Høringssvar – lokalplan 1087 – Nyt boligområde på Søndre Havn – SH4

Til: Lokalplan 1087 Nyt byområde på Søndre Havn - SH4
Tillæg nr. 5 til Køge Kommuneplan 2017-29

Indsigelser/spørgsmål til forslag til lokalplan 1087, Nyt byområde på Søndre Havn – SH4, incl Tillæg nr. 5 til Køge Kommuneplan 2017 – 29.

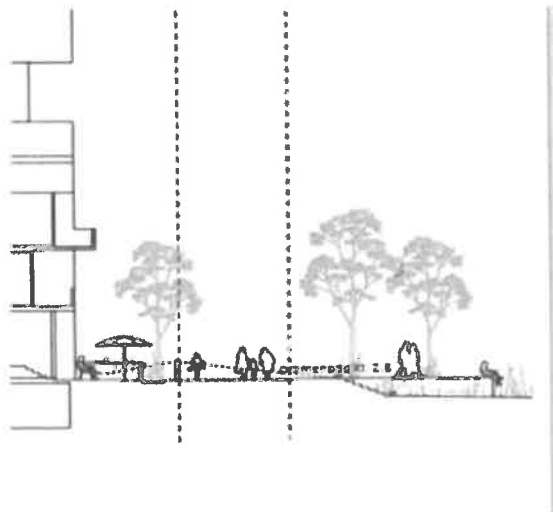
Som det ses på vedlagte skitse (side 50, i ovennævnte Lokalplan 1087), er det tænkt at der placeres høje træer på Engkanten, og det gør vi beboere hermed indsigelse imod.

Disse træer vil være meget generende for beboere i de kommende lejligheder fordi træerne blokerer udsigten til Strandengen, stranden og hele kysten ned til Stevns.

Træerne på Engkanten vil ikke tjene noget vindbeskyttende formål, idet de er alt for få til at give nogen vinddæmpende effekt overhovedet.

Der er også en større risiko for væltede/knækkede træer/grene, end i de - af bygninger - lidt mere beskyttede almindinger, gårdrum og på fordelingsvejene.

Søndre Strand er et kyst område og det blæser ofte og ret kraftigt, og træer hører til, spredt ud på strandengen og ikke på Engkanten.

Bevoksningen på selve Engkanten, bør ikke blive højere end 1,5 meter, som meget små træer, buske eller lignende.

Da der på skitsen kun vises pullerter (fint) som belysning, går jeg ud fra, at der overhovedet IKKE kommer nogen 6 meter høje master med projektører på Engkanten.

Jf. lokalplan stk. 3.2:

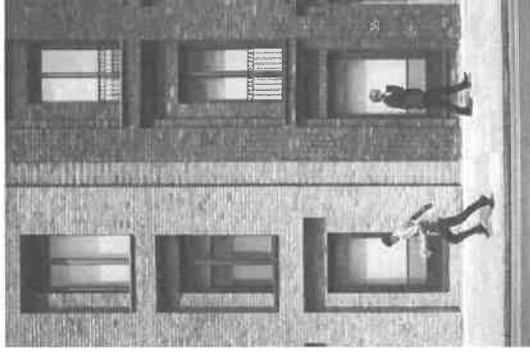
"Detailhandeltikker og publikumsorienterede serviceerhverv samt fællesfunktioner til boligerne må kun etableres i stueetagen mod Søndre Møllevej, langs Engkanten og "Den hævede promenade"

Det ønskes at fællesfunktioner til boliger i begrænset omfang også kan etableres mod almindinger. Det er vigtigt at aktive karréerne hele vejen rundt og også have mere intime og halvprivate fælles arealer i tilknytning til et mere lukket semiprivat grønt miljø. Ved fællesarealer mod almindinger aktiveres det grønne fælles rum og er med til at binde bydelen aktivt sammen.

Ved ønsket om at etablere en karré med høj grad af fællesskab og med flere mindre bofællesskaber i en større struktur, opstår behovet for ikke kun at have disse mod nord og syd i karréen, som ligger med almindinger på begge sider.

Vi foreslår derfor at punktet helt udgår af lokalplanen.
